CITTA' METROPOLITANA DI GENOVA COMUNE DI PORTOFINO

PIANO URBANISTICO COMUNALE

RISPOSTE CONTRIBUTENTI

**ELENCO DEI RILIEVI A CARATTERE VINCOLANTE CON OBBLIGO PER IL COMUNE DI ADEGUAMENTO DEL PROGETTO DI PUC**

Schema Planimetrico

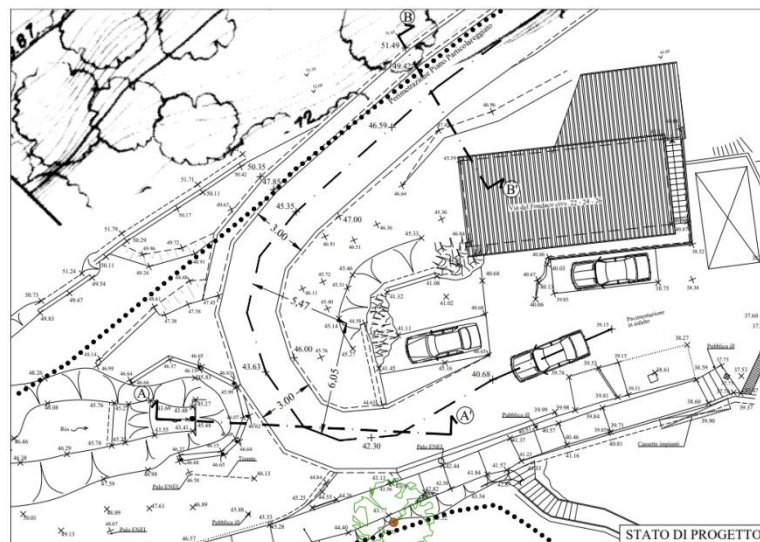
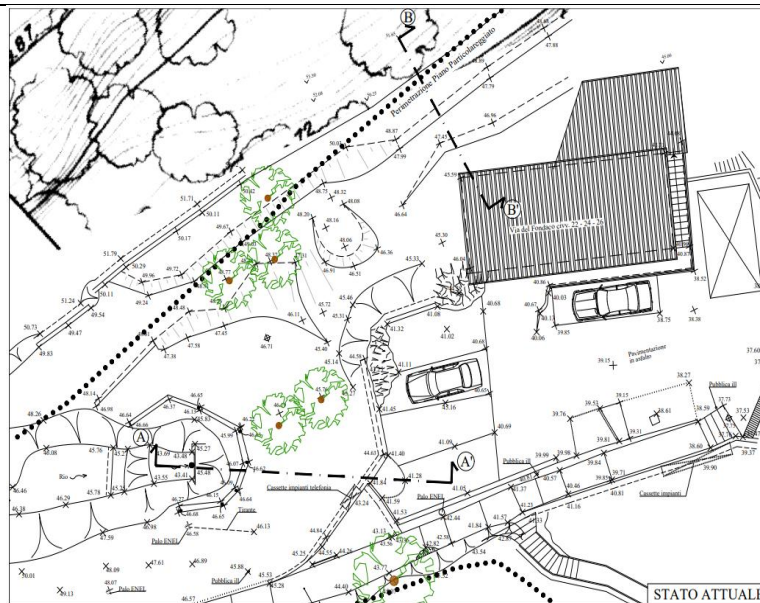
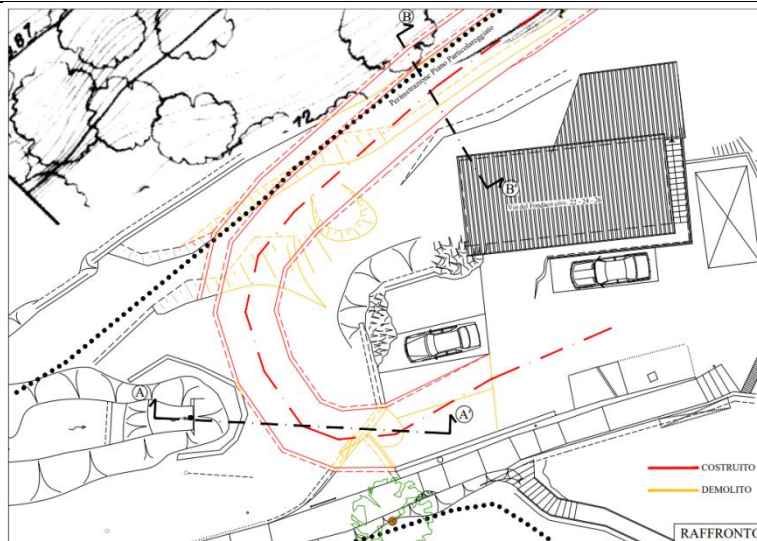
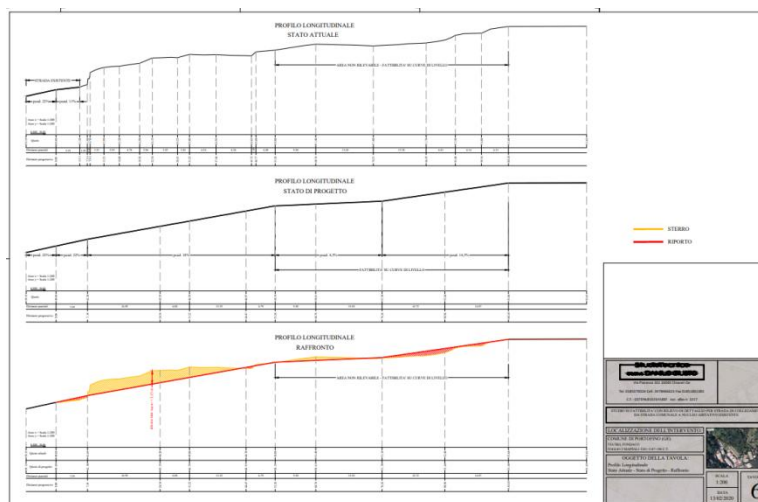
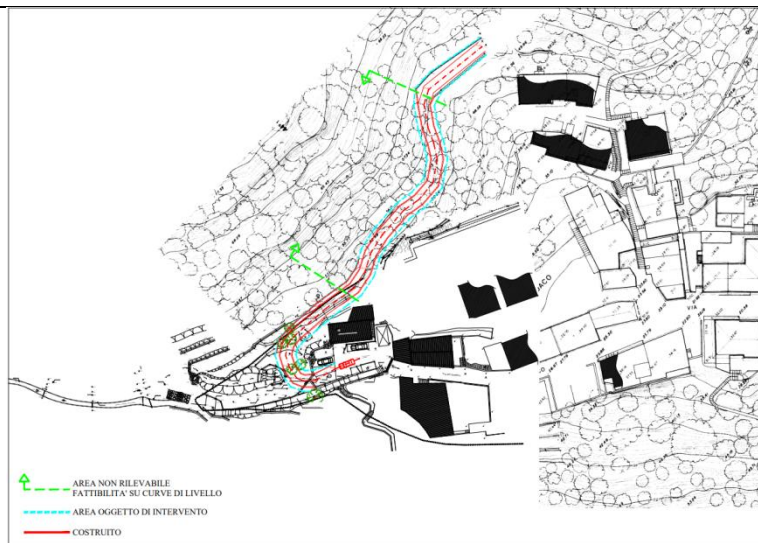
- SIS IC5 e SIS Ps2 - pto 8.4.5 stralciare in quanto in contrasto con il regime normativo della

“fascia A” del Piano di Bacino adeguando a ciò gli elaborati di PUC.

- SIS Ps3 pto 8.4.6 (parcheggio multi-piano in loc. Paraggi per il quale è da uniformare il riferimento SIS Ps5 a SIS Ps3 (tavole di struttura del PUC) La previsione di un parcheggio in struttura nella zona a servizi SIS Ps3, deve essere subordinata alla necessità della dimostrazione che l'intervento, da dimensionare in fase progettuale e soggetto a strumento attuativo di approvazione regionale, garantisca (implementando la norma con le seguenti condizioni): a) Il soddisfacimento delle prescrizioni formulate nel procedimento di VAS in relazione alle criticità idrauliche presenti: gli esiti dell'approfondimento idraulico effettuato in

corrispondenza del tratto terminale del Rio dell' Acqua Morta a Paraggi hanno portato all'individuazione di aree inondabili per portate aventi tempi di ritorno cinquantennale e duecentennale, evidenziando un quadro di pericolosità idraulica più critica rispetto alla situazione riportata nella carta delle fasce di inondabilità del Piano di Bacino vigente . pertanto è necessario che “ venga verificata la compatibilità della previsione urbanistica “parcheggio SIS- Ps3” con il nuovo assetto idraulico individuato in corrispondenza del tratto terminale del rio acqua Morta “. Tale prescrizione è stata successivamente oggetto di ulteriore precisazione in relazione al procedimento ambientale della Variante all'art 11 delle NA del Piano del
